ZO-261-15-2015

### Odpowiedzi na pytania oferentów

Uprzejmie informuję, iż w toku postępowania o udzielenie zamówienia publicznego na: **dostawę i wdrożenie systemu wirtualizacji struktury IT Radia PiK S.A. wraz ze sprzętem**, prowadzonego w trybie przetargu nieograniczonego do dnia 19 listopada 2015 r. wpłynęły do Zamawiającego następujące pytania:

Załącznik nr 1: Schemat do pytania nr 5

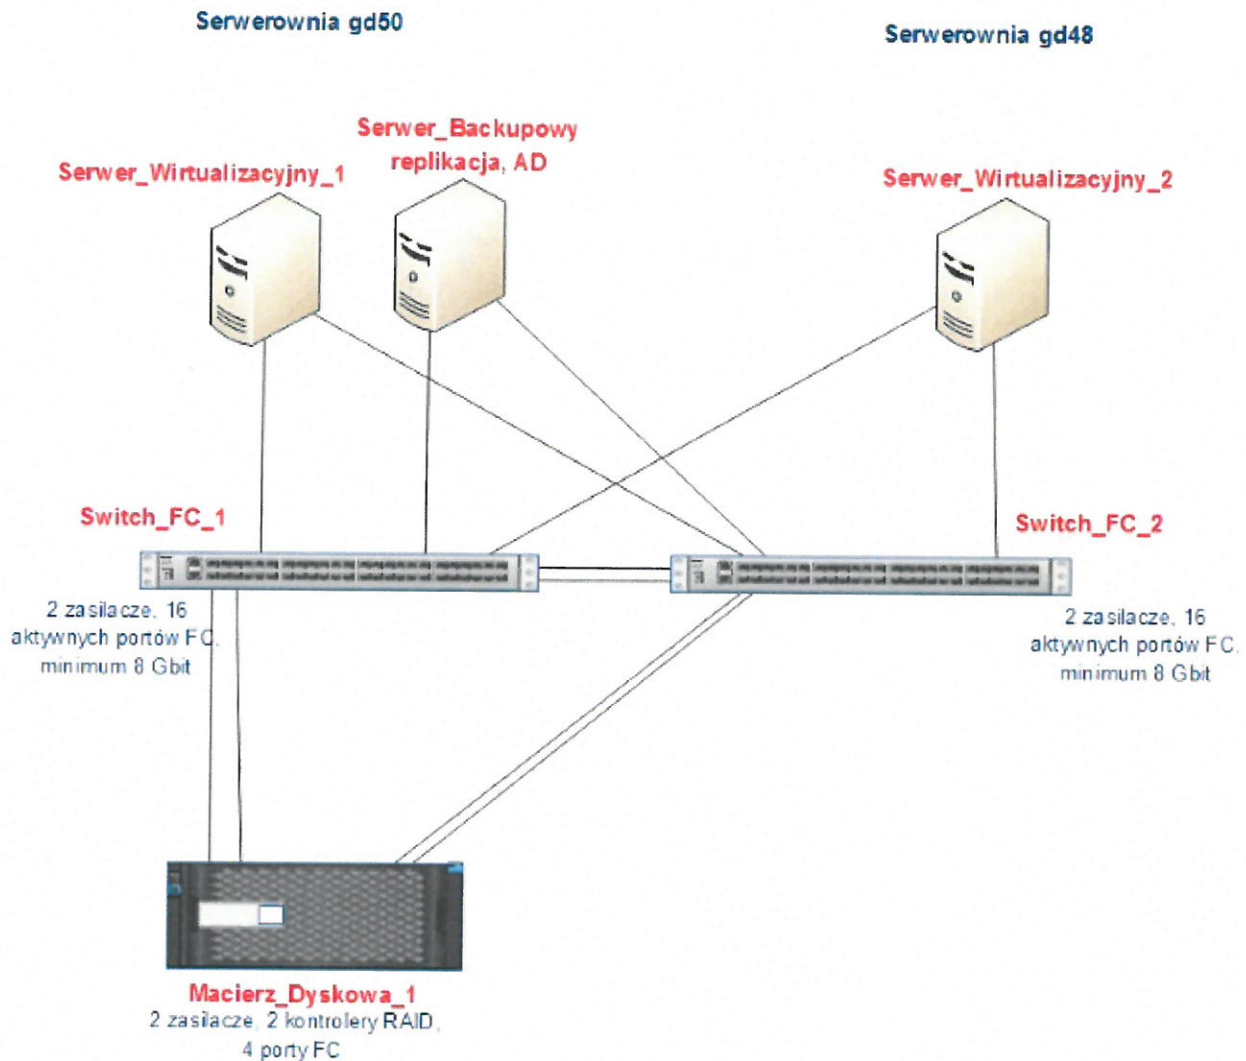
W załączniku nr 3 do SIWZ (OPZ) – W punkcie 4.2.3. został podany wymóg zainstalowania między serwerowniami gd48 i gd50 odpowiedniej liczby połączeń światłowodowych o przepustowości 10Gb/s, które będą wykorzystywane do połączenia infrastruktury zgodnie ze schematami zamieszczonymi poniżej.. **W związku z tym informujemy, iż poniżej przytoczonego punktu nie zostały zamieszczone żadne schematy.. Dlatego też prosimy o podanie konkretnej liczby połączeń światłowodowych oczekiwanych do pociągnięcia między serwerowniami..**

Odp.: Liczba połączeń światłowodowych oczekiwanych w proponowanym rozwiązaniu nie jest znana Zamawiającemu. Brakujący schemat w załączniku.
